**Advisering van
Sociale Dienst
Amsterdam
Rayonkantoor
Geuzenveld/Slotermeer**

**Lokatie:
Plein 40-45
Amsterdam**

**Amsterdam, 11 juli
Van Dijk, Van Soomeren en Partners
H. Stienstra
T. Woldendorp**

herinrichting rayonkantoor Plein 40-45
sociale dienst Geuzenveld-Slotermeer Amsterdam

TEKENING 4

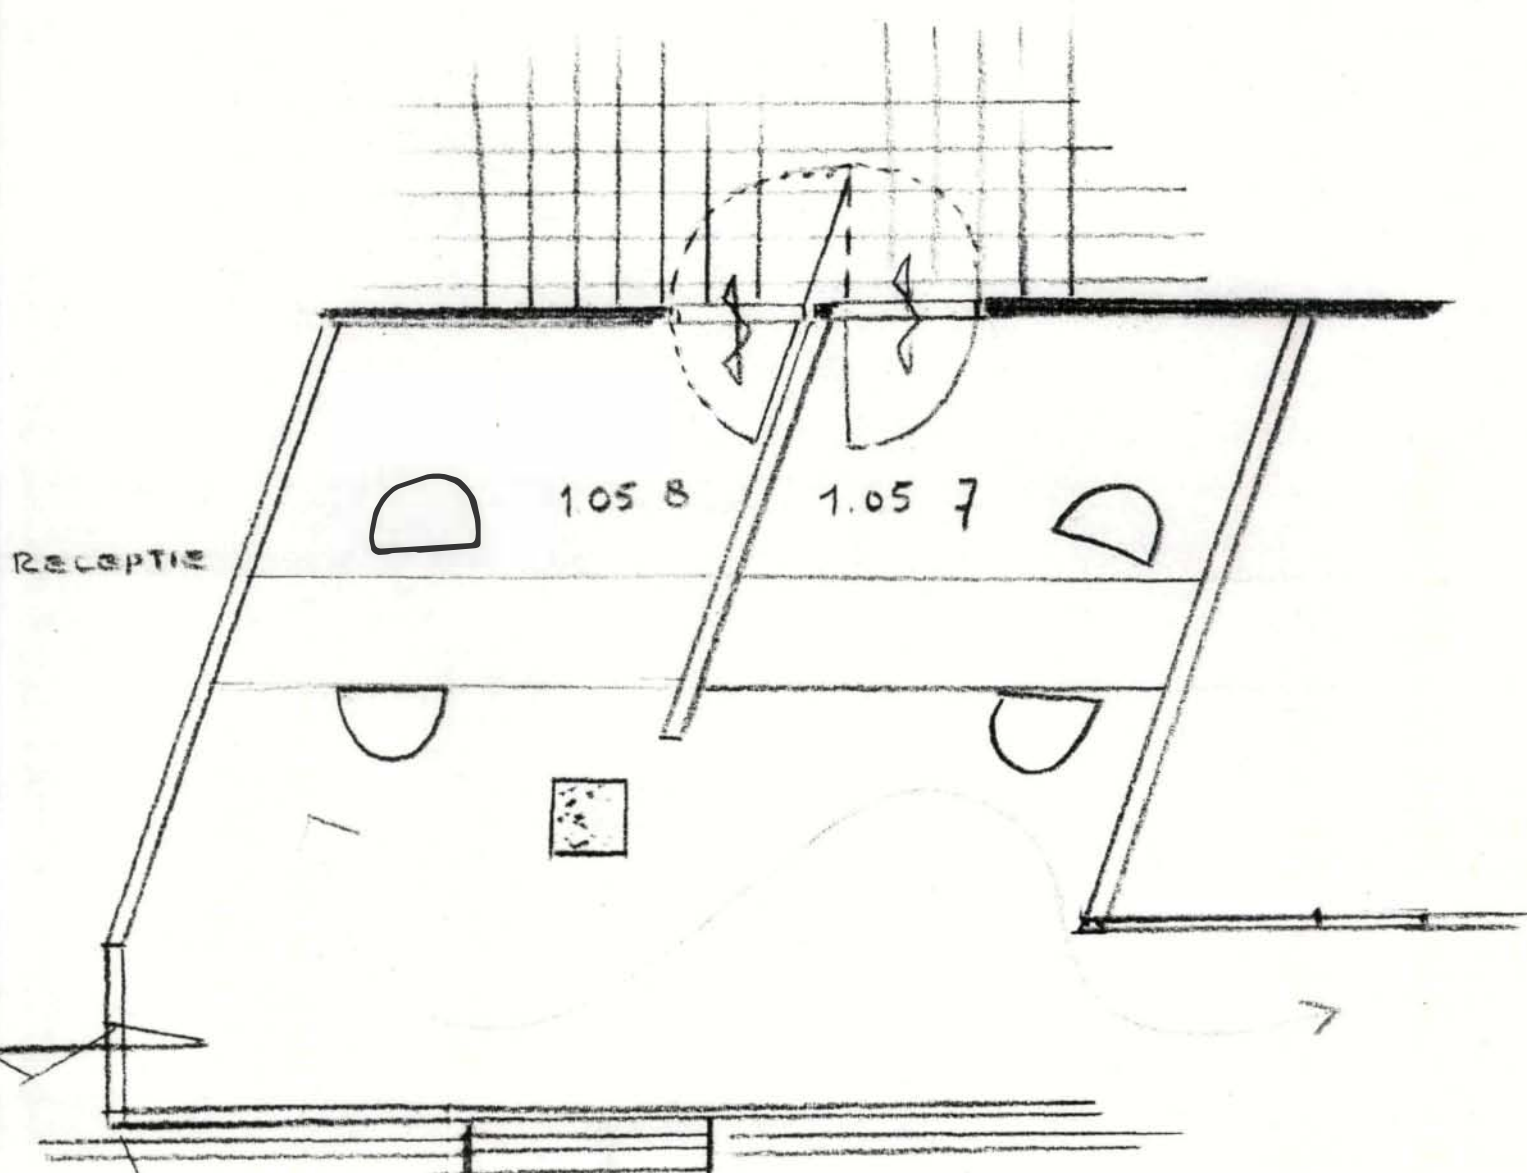
Door de trapeziumvorm van de kamers zal de perspectivisch vertekening evenwel eerder onrust dan rust teweeg brengen. Vooral in de kamers 1.05 5 en 1.05 8 zal dit zo werken daar de kolommen 'los' in de ruimte staan. Het zou aanbeveling verdienen juist deze twee kamers in een open verbinding met de achterliggende corridor te laten staan: daarmee zou de ruimte met de kolommen optisch vergroot worden (zie tekening 4). De deuren in het cliëntdeel zouden (ook) naar buiten open moeten kunnen gaan; dit om de ruimte niet kleiner te laten lijken en geen extra hindernis op te werpen voor een agressieve klant, die kwaad weg wil lopen.

Hoewel DSP zich bij de beoordeling van het kantoor beperkt tot de situaties waar cliënten en medewerkers van de Sociale Dienst Amsterdam met elkaar in contact komen of kunnen komen, menen we dat enige aanbevelingen in het kader van integrale veiligheid op zijn plaats zijn. Dit wordt mede ingegeven door het feit dat het kantoor Plein 40-45 voorziet in erg lange en smalle gangen. Hoewel ten aanzien van de situatie van mei '95 verbetering is opgetreden zijn de gangen nog aan de smalle kant. Toen bij 'Maatwerk' geïnspecteerd werd, viel de prettig brede gang op, waaraan de kamers gesitueerd zijn. In de plannen voor de Sociale Dienst Amsterdam is de ruimte tussen de kolommen niet helemaal benut voor loopruimte, omdat de architect de kolommen los in de ruimte heeft willen plaatsen. Deze staan inderdaad min of meer los in de werkeenheden, maar de ruimte tussen corridor en kolom is minimaal. Sterker, in samenhang met de ronde dossierruimten ontstaan met name in de werkeenheden 1.13 loze, moeilijk te overziene hoeken. De dossierruimten zijn door hun vorm en de toevoeging van telkens een centraal opgestelde printer gevoelig voor ongewenste intimiteiten. Door de 'uitbuiking' tenslotte van de dossierruimten wordt de smalle gang extra versmald.

Ons advies is te overwegen de lange smalle corridor meer ruimte te geven.

Daardoor zullen de kopieer- en koffieapparaten die in de knikpunten van de gangen gesitueerd zijn meer ruimte krijgen. Hetgeen de overzichtelijkheid ten goede komt.
